From: kristi.kollo@hot.ee
Sent: reede, 6. märts 2026 12:31
To: Kotter Sander
Subject: Re: FW: JT3238 - Viigi arenduse elektriliitumine, Paslepa küla, Lääne-Nigula vald, Lääne maakond

JT3238 Viigi arenduse liitumine, Paslepa küla, Lääne-Nigula vald, Lääne maakond

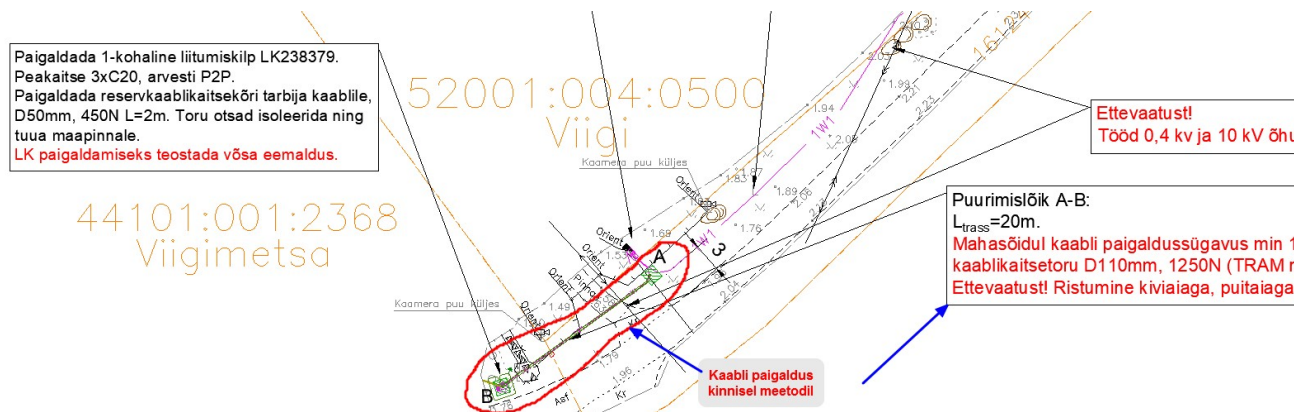
1. Muudatus hõlmab Viigi kinnistu sissesõitu. Esialgses lahenduses planeerisime, et teostame sissesõidu ületuse lahtise kaevemeetodiga. Kuna tegu on Transpordiametile kuuluva mahaõiduga, siis nende nõudel tuli mul lahtine meetod asendada kinnise meetodiga. See tähendab, et joonisel lõigus A-B, paigaldame kaabli kinnisel meetodil (puurime kaabli maapinda, lahti kaevama ei hakka):

Selle lahenduse eeliseks on see, et mahasõitu ei pea taastama ning maapinna vajumine on täielikult välistatud.

1. Punktides A ja B rajatakse puurimiskaevikud (1,5m X 1,5m) sealt hakatakse kaablit puurima punktist A punkti B. Augud aetakse kinni ning haljasala taastatakse.
2. Kajastan projektis (asendiplaanil), et see ca 8 meetrine lõik Viigi kinnistul tuleb paigaldada min 1,5m sügavusele.

1. Viigi kinnistu sissesõit. Kas ma saan õigesti aru, et punktides A ja B kaevatakse "suur auk" ja siis "mutiga" liigutakse maa all umbes 1,5m sügavusel. See nagu ei tekita probleemi, sest nad ajavad ju need augud ka kinni.

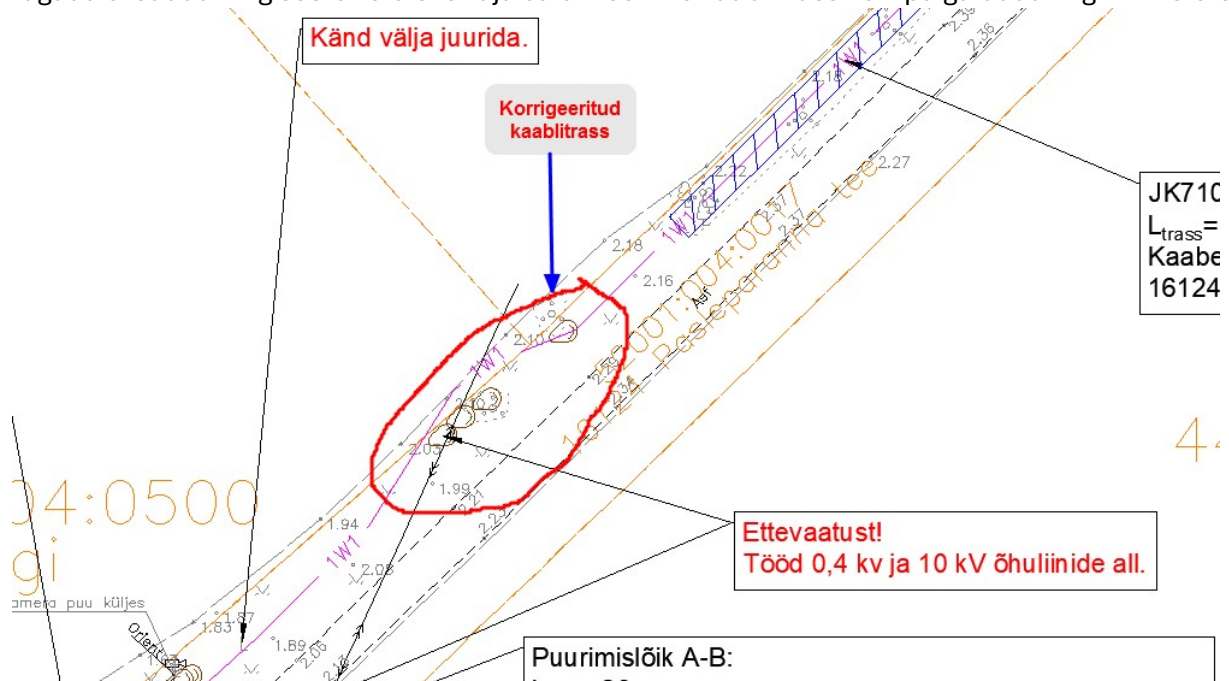
- Muudatus hõlmab kaablitrassi nihutamist Viigi ning Viigiaia kinnistupiiri lähistel. Teema on selles, et Transpordiamet lubab meil lahtiselt kaevata vähemalt 3m sõidutee äärest. On üks koht, kus me seda tagada ei suuda ning seetõttu oleks vaja ca 8 meetrine kaablitrassi lõik paigaldada Viigi kinnistule:

Üritasin seda kaablitrassi muudatust lisaks joonisele kujutada ka reaalsuses.

Kaablitrassi muudatusest tulenevalt, oleks vaja see 8 meetrine kaabilõik ka notariaalselt seadustada (teha maaleping).

2. Teoreetiliselt ei ole sellega ka küsimusi, kui on üks aga. Nimelt juba eelnevalt rääkisin võimalikust koeraaia ehitamisest. Ja aeda tahan ilmselt ikkagi oma piirile rajada. Loogiline oleks, et sellisel juhul puurib postiaugud spetsialist ja mitte meie kulul. Või siis kaabel paigaldatakse meie piiri ala vähemalt 1,5m sügavusele, et vajadusel saan postide augud kaevata 1m sügavusele.

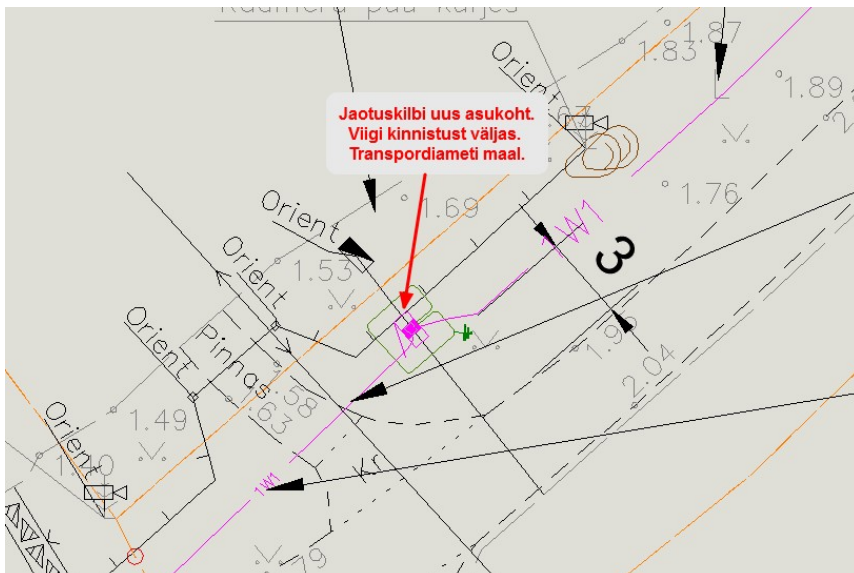
Pakuksin välja sellise variandi, et paigaldaksime jaotuskilbi hoopiski Transpordiameti maa peale. Sellisel juhul toimetaksime Viigi kinnistust väljaspool ning jääks ära ka notariaalne tehing.

Joonisel oleks ta midagi sellist:

See, et kilp on soov paigaldada Transpordiameti maa peale kõlab loogiliselt. Minu nägemusega tekib seal üks suur disainiline kakofoonia.

Selgitan oma seisukohta. Inimesed vaatavad seal - ilus kadakas, kaunis kiviaed ja siis on üks ning ka teine "metallkast". Eraldi seisvad kilbid ei näe välja esteetiliselt, aga inimeses peaks kõik ilus olema.

Minupoolne lahendus. Jaotuskilp jääb sinna, kuhu planeeritud. Aga Viigi liitumiskilp tuleb nii ehk naa välja kaevata ja siis paigaldatakse jaotuskilbi taha, samale telgjoonele kus ka praegu. Kahe kilbi vahe võiks jääda näiteks 10cm, et vajadusel saab sealt vahelt koeraaia läbi vedada. Nii tekiks esteetiliselt praktiline lahendus. Küsimus ainult kaabli pikenduses.
